廃炉発官 R 5 第 1 1 号  
令和 5 年 4 月 2 4 日

福島第一原子力発電所 特定原子力施設に係る実施計画 変更認可申請書の  
一部補正について

ALPS 処理水海洋放出運用体制の変更及び ALPS 処理水海洋放出時の測定・評価対象核種の選定について、記載の適正化を行う。

2.50 ALPS 処理水希釈放出設備及び関連施設

図-4 測定・確認工程フロー

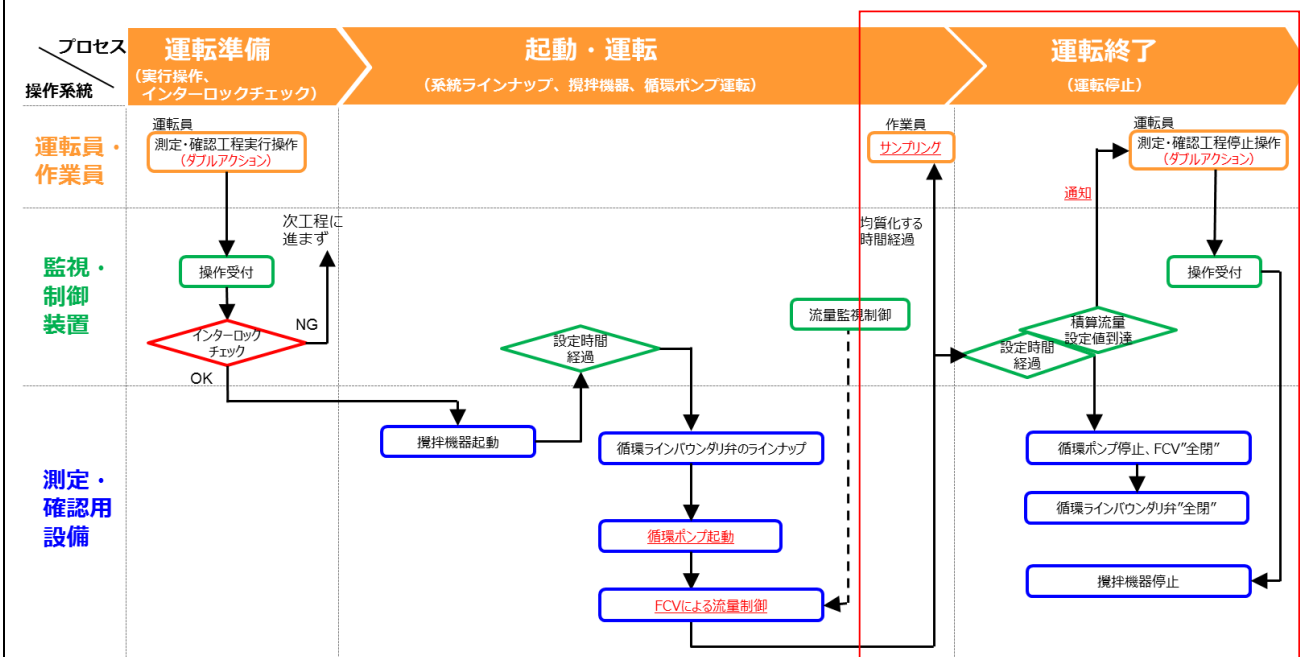
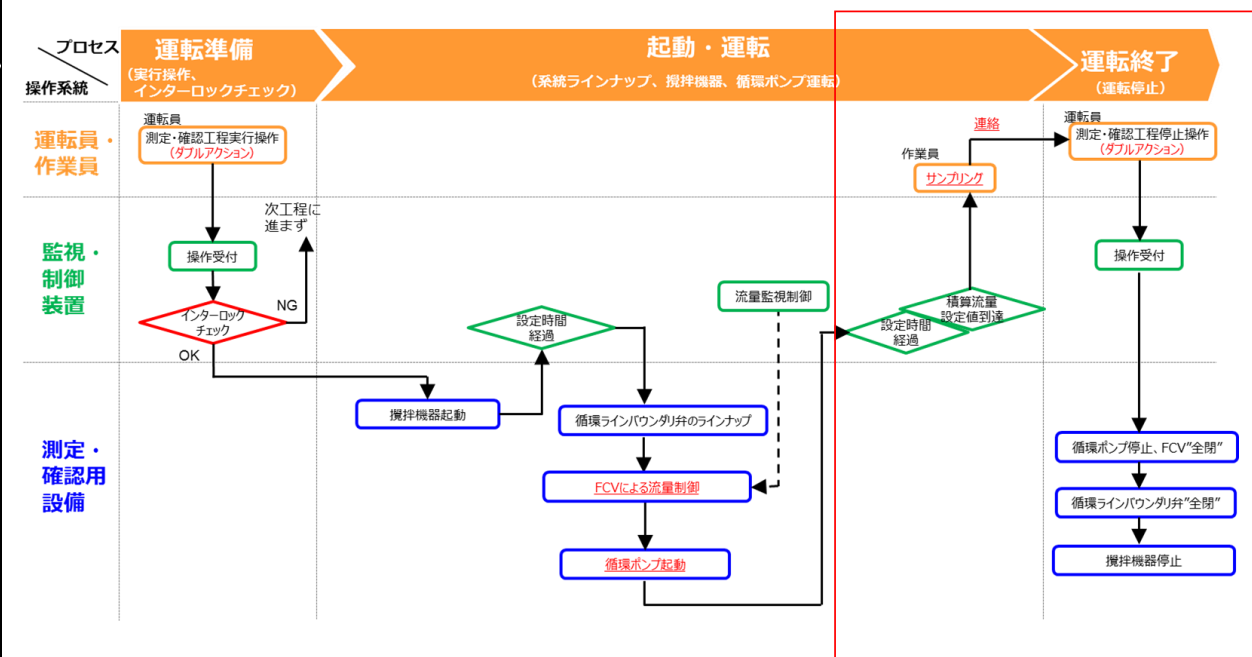
機器動作順序/作業手順の改善による記載の変更

図-6 測定・確認工程の設備状態 (起動～運転)

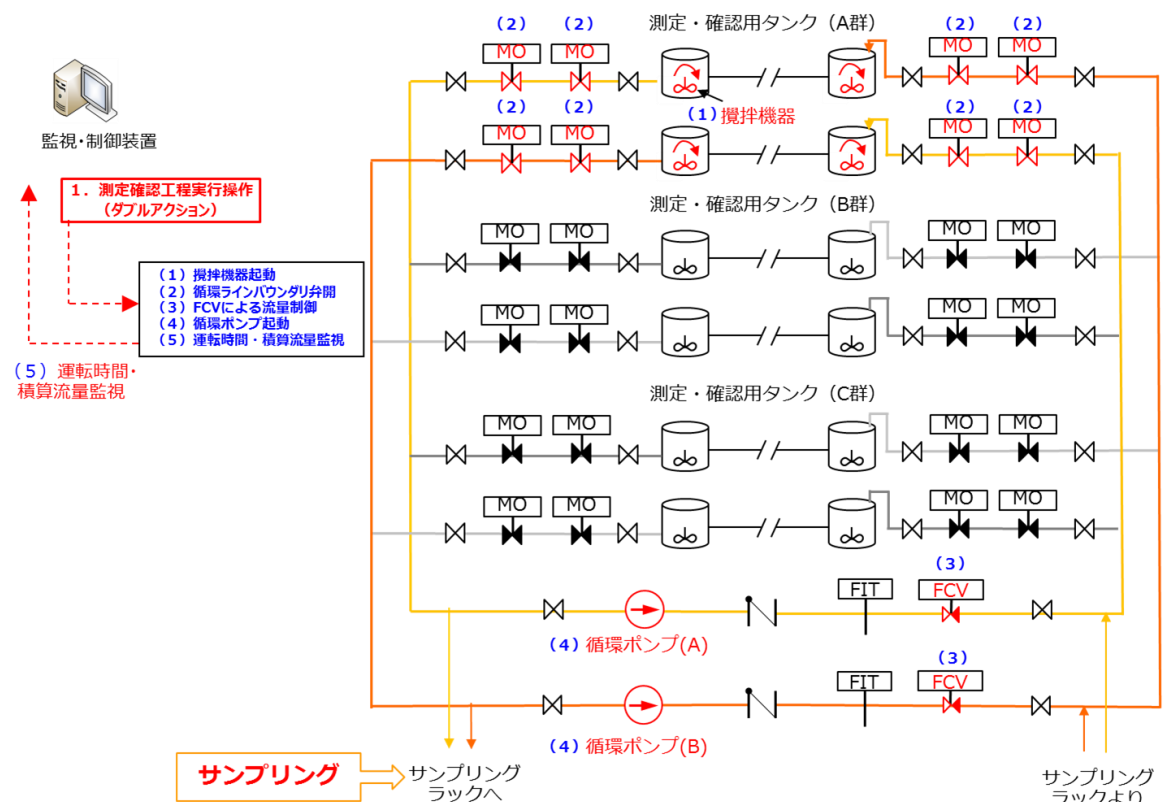
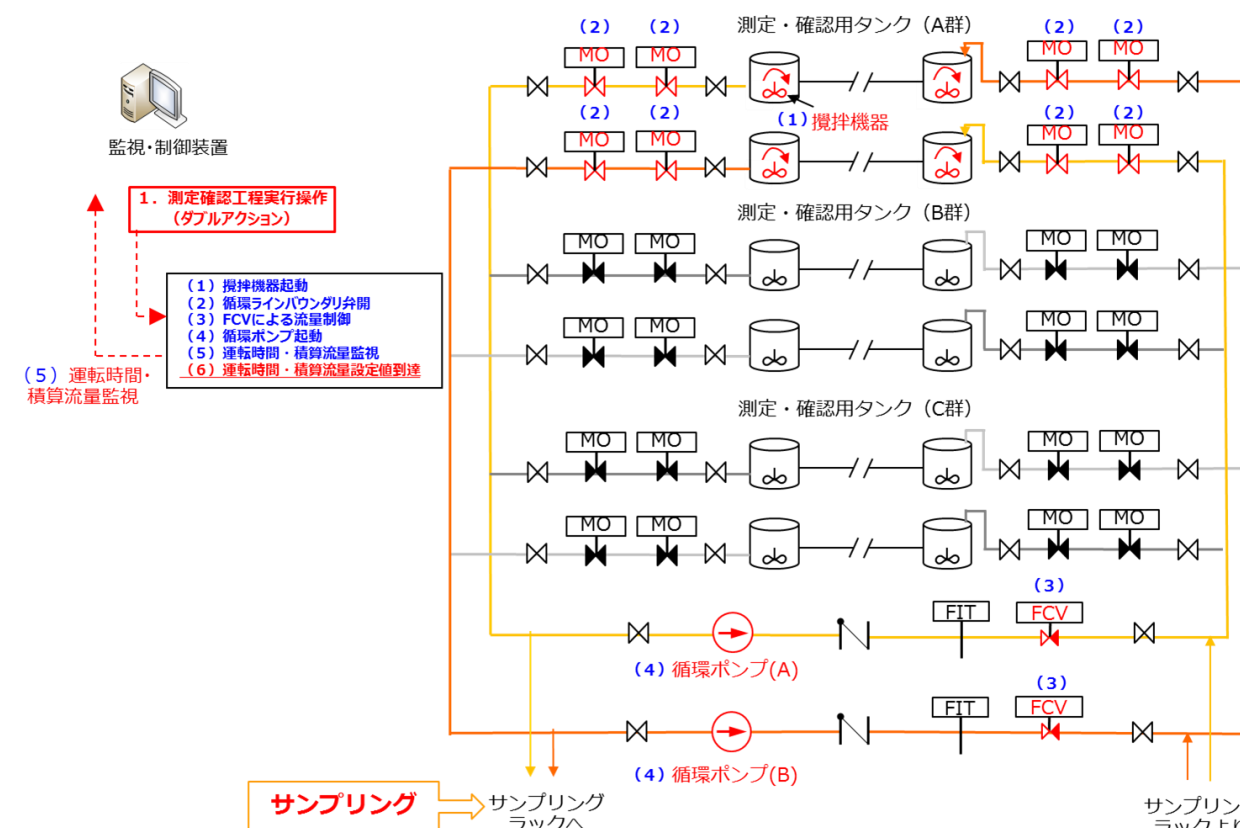
機器動作順序/作業手順の改善による記載の変更

図 4-1 実際の海底土等への蓄積プロセスと本報告書でのモデル (イメージ図)

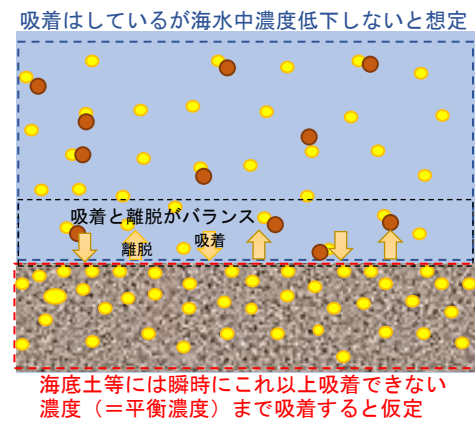
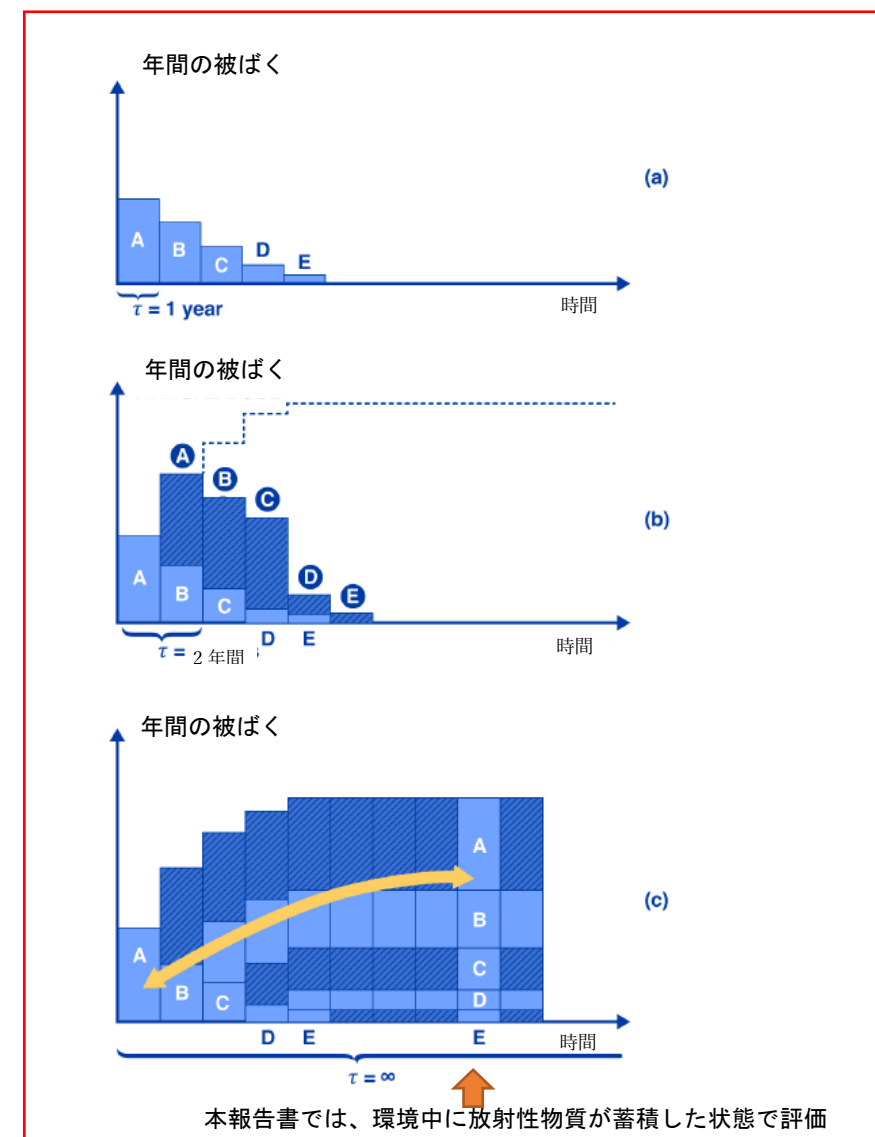
記載の適正化

IAEA レビューミッションにおける議論を踏まえた記載の充実

図 6-1-2 ALPS 処理水の分析結果における主要 7 核種および Tc-99 の濃度分布 (2021 年 3 月末現在) と 3 タンク群の比較

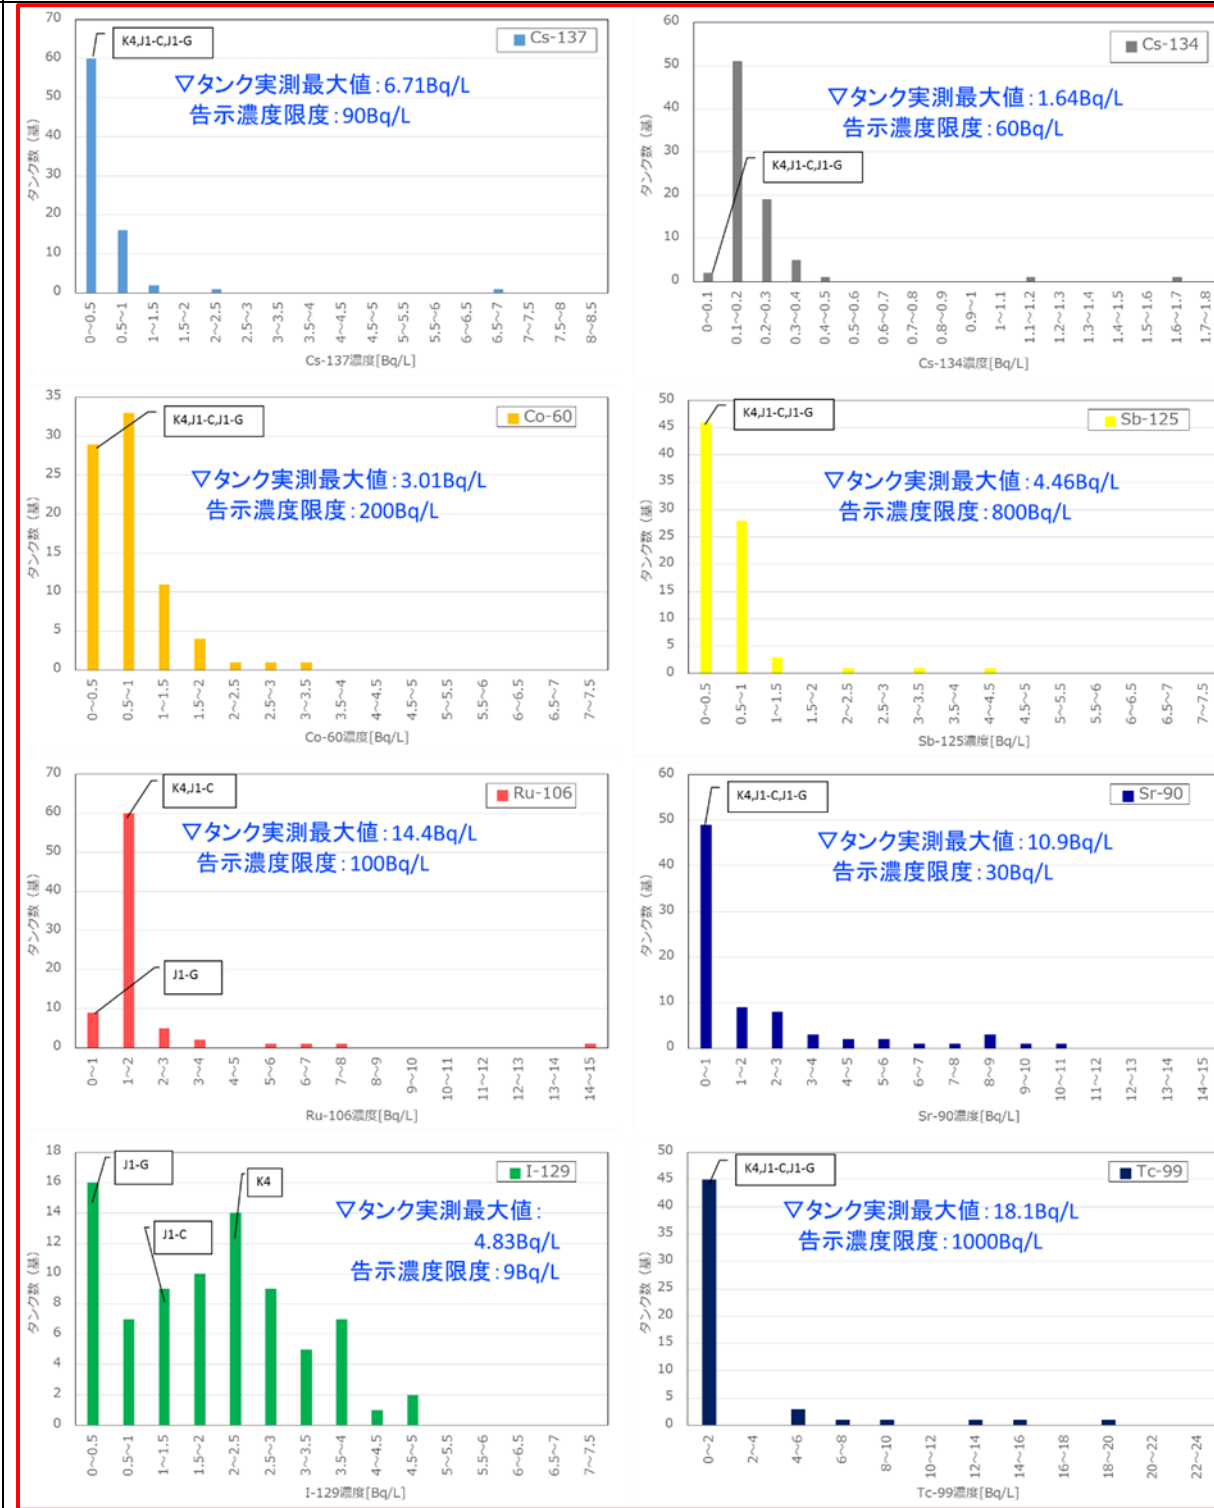
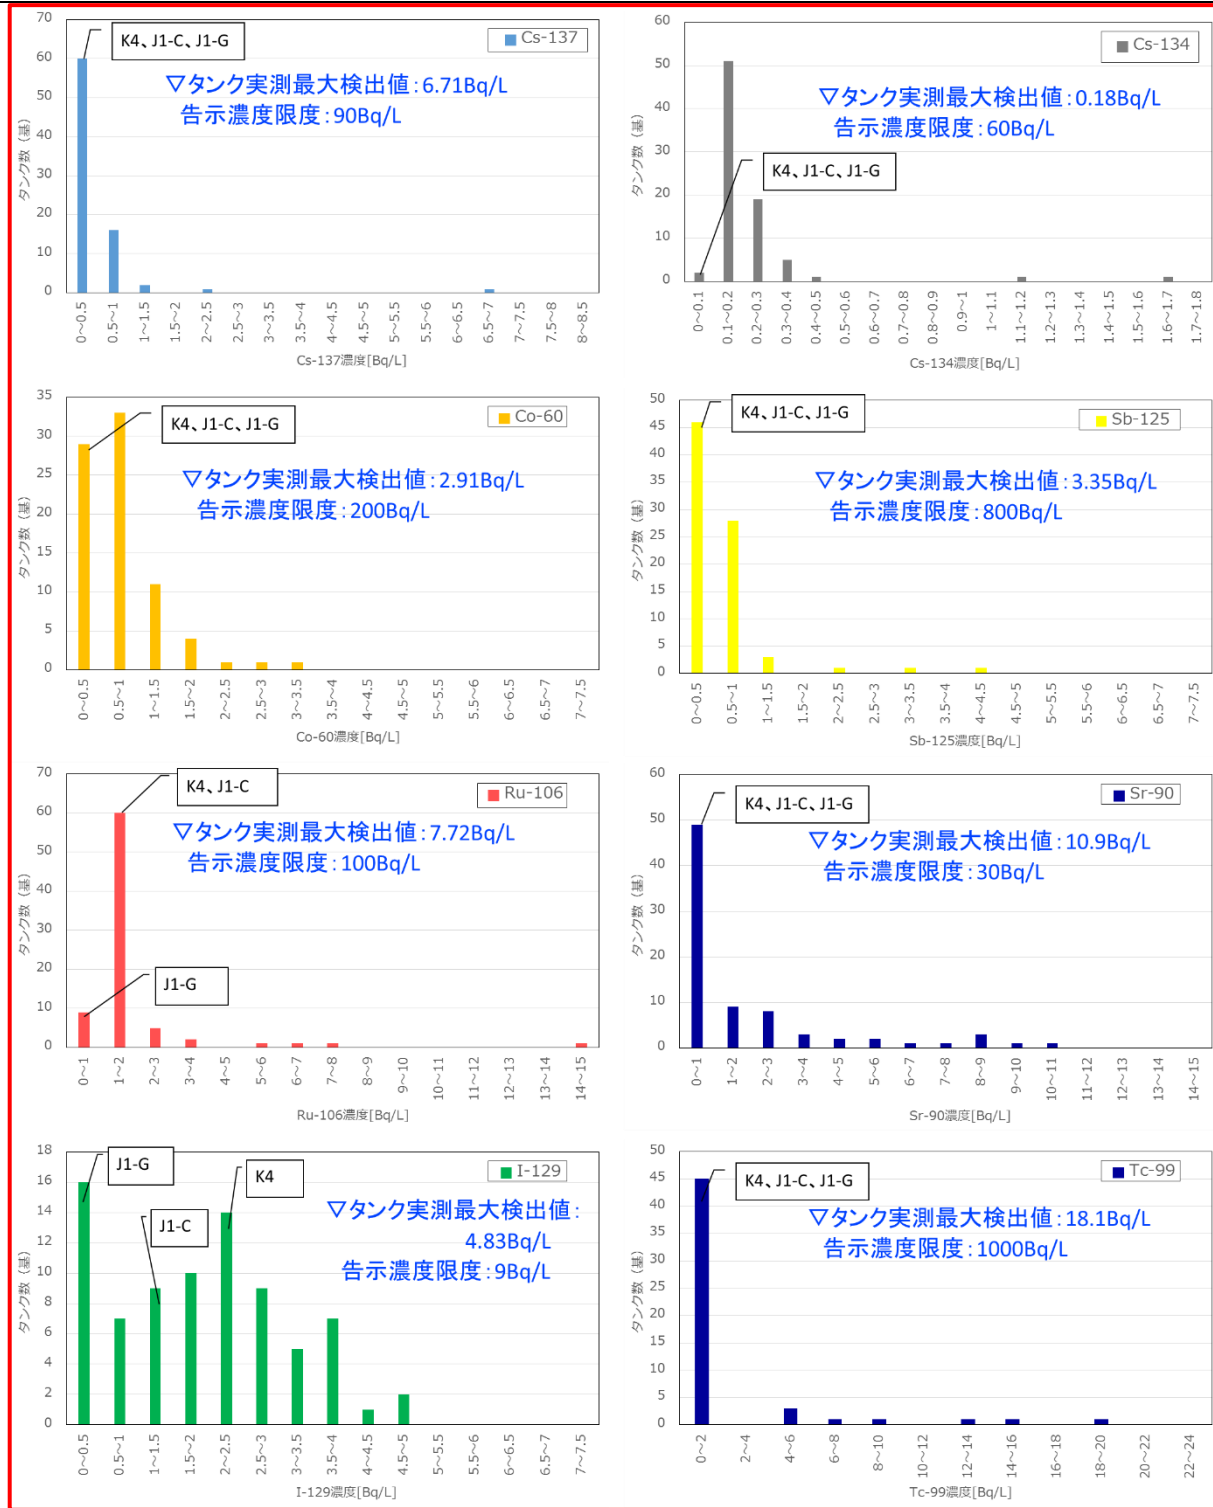
記載の適正化

図 6-1-3 ALPS 処理水等の分析結果におけるトリチウム、C-14 の濃度分布（2021 年 3 月末現在）と 3 タンク群の比較

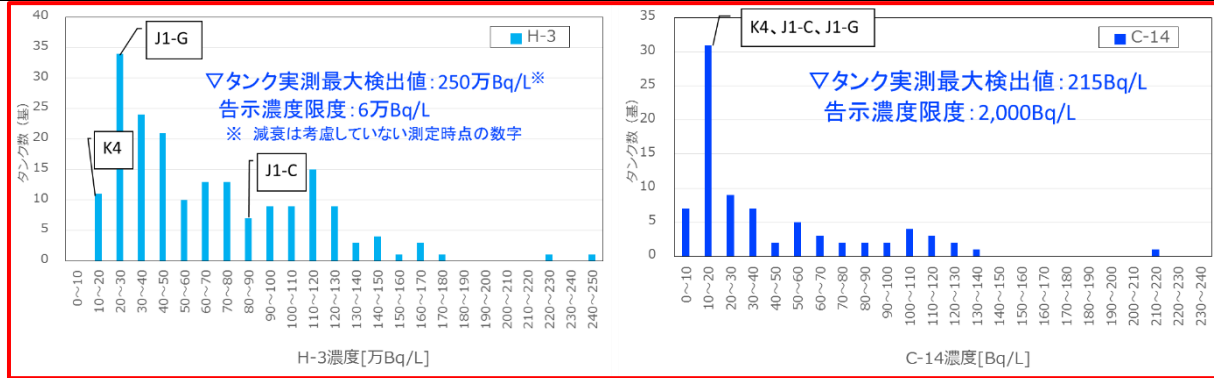
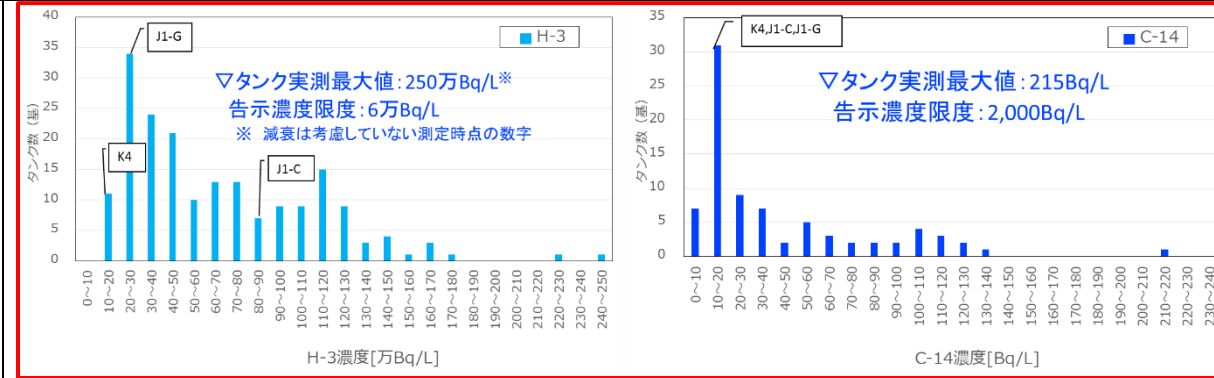
一方、保管されている ALPS 処理水等のトリチウム濃度には、図 6-1-3 のとおり幅があるため、想定される処理水の年間排水量は、放出する ALPS 処理水中に含まれるトリチウムの濃度によって変化する。年間排水量は、トリチウム濃度と逆比例の関係であり、トリチウム以外の 63 核種の年間放出量は、トリチウム濃度が低い方が増加する。すなわち、下式に示す関係がある。

一方、保管されている ALPS 処理水等のトリチウム濃度には、図 6-1-3 のとおり幅があるため、想定される処理水の年間排水量は、放出する ALPS 処理水中に含まれるトリチウムの濃度によって変化する。年間排水量は、トリチウム濃度と逆比例の関係であり、トリチウム以外の 29 核種の年間放出量は、トリチウム濃度が低い方が増加する。すなわち、下式に示す関係がある。

図 6-2-2 放水位置の違いによる海表面の年間平均濃度分布図の比較 (広域)

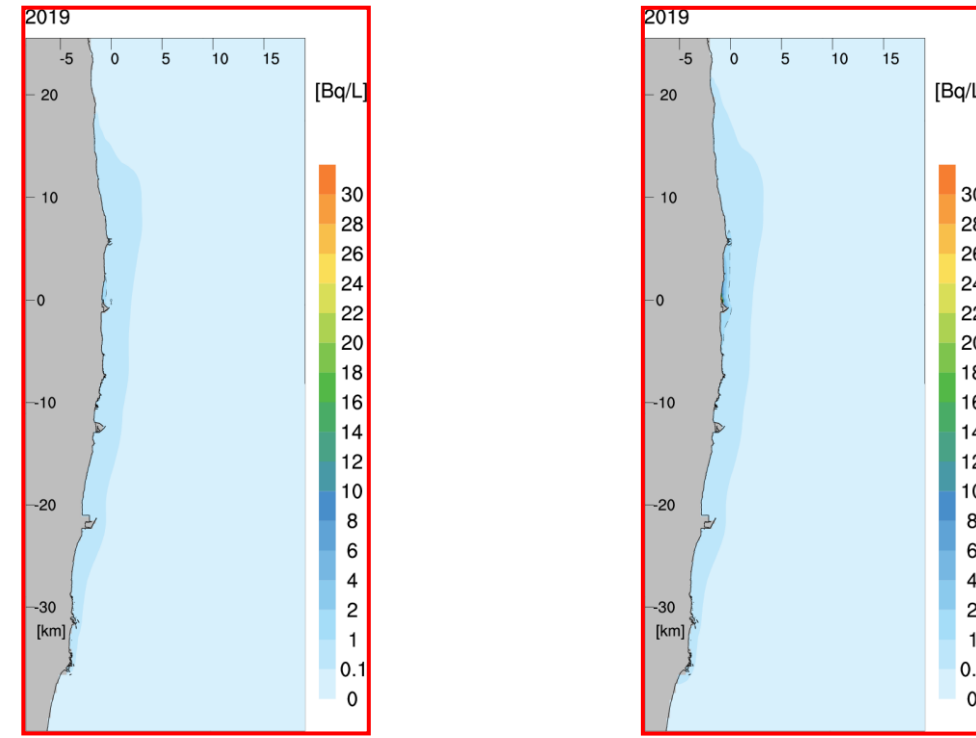
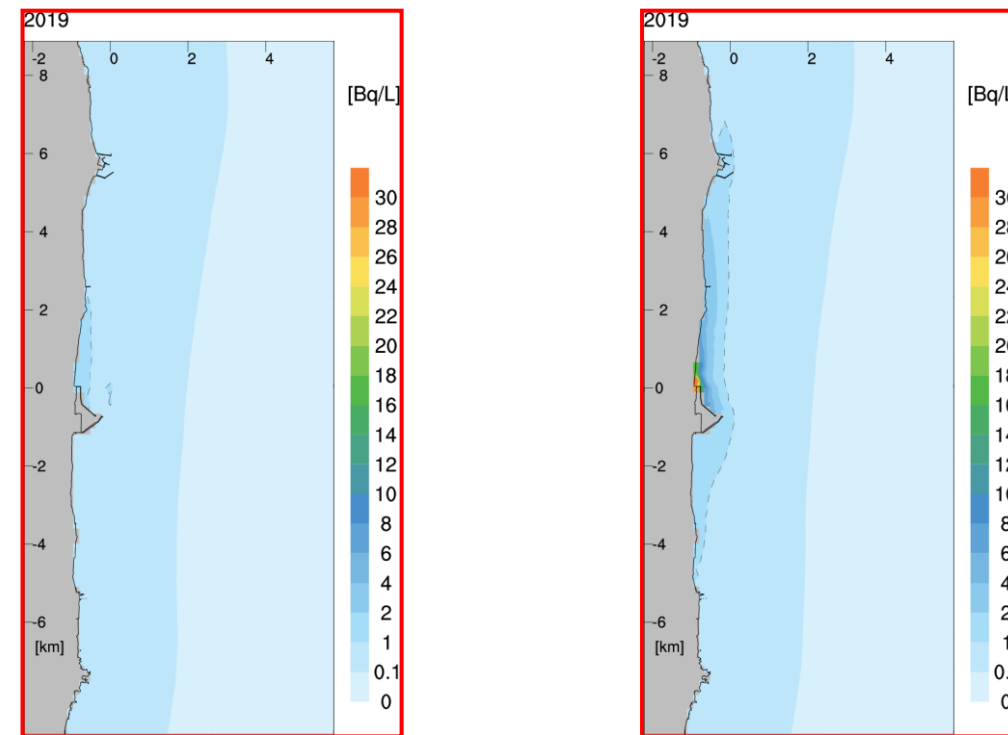
変更前	変更後	変更理由
<p>(3) 拡散、移行のモデリング、被ばく経路</p> <p>潜在被ばくの評価においては、沖合 1km から沿岸へ海洋への放出場所が変わるが、放出先は同じ海域であり、そこでの拡散、移行についても通常時の被ばくと同様と想定されることから、移行経路は、6-1-2. (2) で設定した通常時の被ばくと同じとする。また、シミュレーションも同じモデルを使用するが、沿岸からの流出であることから、5, 6 号機放水口付近からの放出による計算結果を使用した。</p> <p>対象となる地域、海域が同じであり、移行経路も同じであることから、被ばく経路も通常時の被ばくと同じとした。</p> <p>(現行記載なし)</p>	<p>(3) 拡散、移行のモデリング、被ばく経路</p> <p>潜在被ばくの評価においては、沖合 1km から沿岸へ海洋への放出場所が変わるが、放出先は同じ海域であり、そこでの拡散、移行についても通常時の被ばくと同様と想定されることから、移行経路は、6-1-2. (2) で設定した通常時の被ばくと同じとする。また、シミュレーションも同じモデルを使用するが、沿岸からの流出であることから、5, 6 号機放水口付近からの放出による計算結果を使用した。<u>5, 6 号機放水口の位置を図 6-2-1 に示す。</u></p> <p>対象となる地域、海域が同じであり、移行経路も同じであることから、被ばく経路も通常時の被ばくと同じとした。</p> <p><u>放水位置の違いによる拡散シミュレーションの結果 (年間平均濃度) の比較を図 6-2-2~4 に示す。広域の拡散に大きな違いはみられないが、発電所近傍の沿岸では 5, 6 号機放水口からの放出の方が高い濃度となっている。</u></p> <div data-bbox="1344 621 2445 1409" data-label="Figure"> </div> <p>図 6-2-1 現在の計画における放水位置と 5, 6 号機放水口の位置</p>	<p>記載の充実</p>
